三峡永久船闸陡高边坡直墙顶的水平位移估计及意见*

在悉读了武汉片、宜昌片、北京片三地专家所写的“三峡船闸陡高边坡关键技术研究”后，主要针对直墙顶水平位移的大小有不同的计算结果，谈谈我对此问题的看法。

* 此文为 1996 年 3 月份中国岩石力学与工程学会专家组对“长江三峡工程船闸陡高边坡关键技术研究”成果评估会上的发言稿，此次发表，未作任何改动。

图 1 16-16 剖面

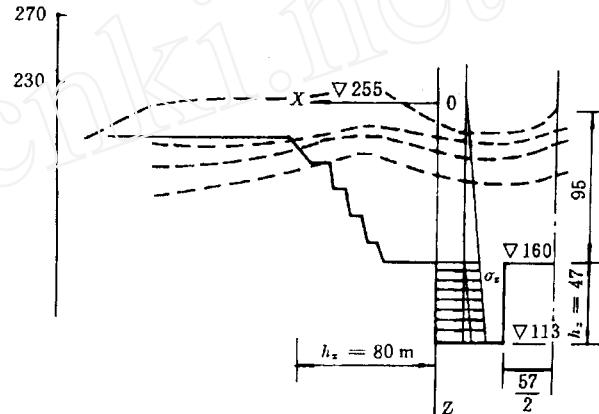
1.1 三闸首 16-16 剖面(图1)边坡直墙顶水平位移 u

上面是按照加载试验的变形模量以及考虑开挖松动带降低变形模量 E 计算直墙顶的水平位移约为 $1.6 \sim 1.8 \text{ cm}$ 。如果加上结构面的流变量约为弹塑性总量的 15%, 即约 3 mm , 则直墙顶的水平位移约 2 cm 。上述计算与北京片算出的 1.6 cm 和 1.9 cm (报告第 93 页, 表 6.1), 武汉片算出的 2.0 , 2.1 cm (报告第 99 页第 7 行) 是相当一致的。

图 3 卸荷带与变形模量 E Fig. 3 Unloading area and deformation modulus E

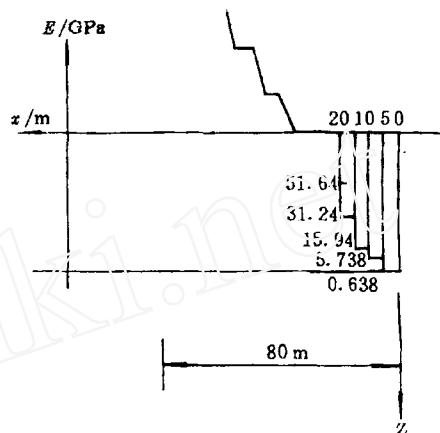
(4) 按照宜昌片在报告第 55 页的表 3.20 中列出的边坡岩体水平卸荷区岩体变形模量 E , 如图 3 所示。

由此可见, 靠近边坡 5 m 的岩体的水平位移占 8.1 cm 的 76%。当考虑垂直变形的不均匀并简化计算时,

也由此可见, 5 m 厚的变形模量很低取值的岩体占总水平位移 14.3 cm 的 86.3%。而宜昌片的计算结果在报告第 89 页中表 4.4 中按弹性计算为 13.56 cm , 与上述接近。

(5) 如果将宜昌片靠近边坡 $0 \sim 5 \text{ m}$ 的岩体变形模量改为与 $5 \sim 10 \text{ m}$ 的岩体变形模量相同, 即 $E = 5.738 \text{ GPa} = 5738 \text{ MPa}$, 则

图 4 坡后距离与声波速度、变形模量 E

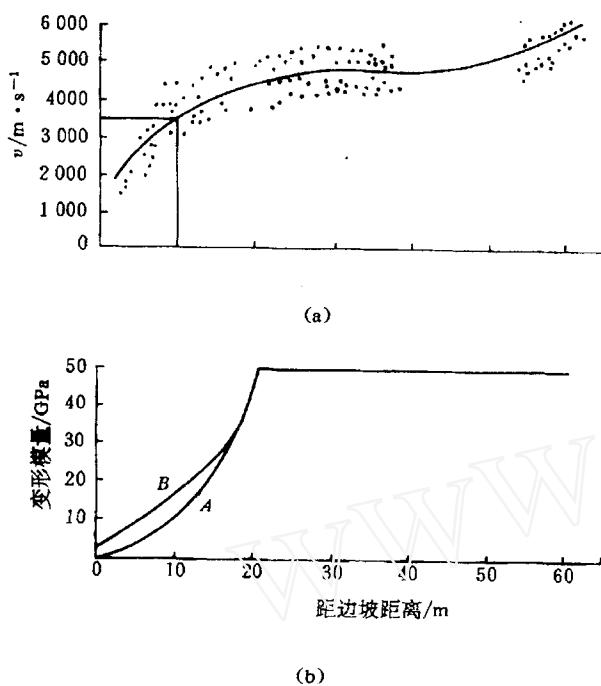
(6) 图 3 中的变形模量是由图 4(a) 的 170 m 高程和 200 m 高程监测洞地震波速-观测距离的交会图 (见宜昌片报告第 50 页图 3.7) 得到的。由声波波速与混凝土材料的抗压强度的大量测试可知, 若波速

$V = 3500 \text{ m/s}$, 则混凝土的抗压强度约为 C20, 而 C20 混凝土的变形模量约为 25 GPa。由此, 根据图 4(a) 的声波测试波速可以大概绘制出观测距离的变形模量如图 4(b) 的 B 曲线, 而 A 线是根据报告第 51 页中表 3.15 或报告中第 55 页中表 3.20 绘制的。

这样, 如果应用图 4(b) 中 B 线变形模量, 再考虑边坡 5 m 范围的岩体已有系统的短锚杆, 则可以相信, 用简易的工程判断法可知直墙顶的水平位移为 2~3 cm。

图 7 卸荷与变形模量衰降

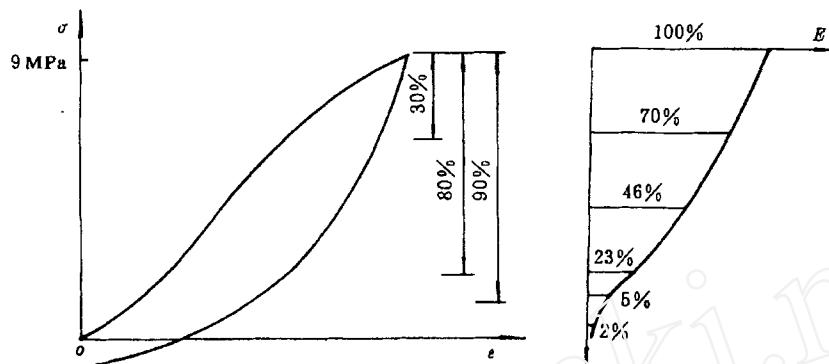
(1) 在卸荷区附近的边坡, 由于水平构造应力及自重水平应力都要卸荷, 因此, 卸荷量达到 90% ~100%, 而卸荷试验(报告第 43 页, 表 3.6)的卸荷变形模量, 如图 7 所示, 卸荷量达 90% 的边坡, 其卸荷变形模量仅为初始变形模量 5%。

由报告第 51 页中表 3.15, 靠近边坡 0~5 m 的变形模量为 20 m 处变形模量的 1.2%, 这表明, 靠近边坡的岩体, 其变形模量是很低的, 因而它的水平位移很大。
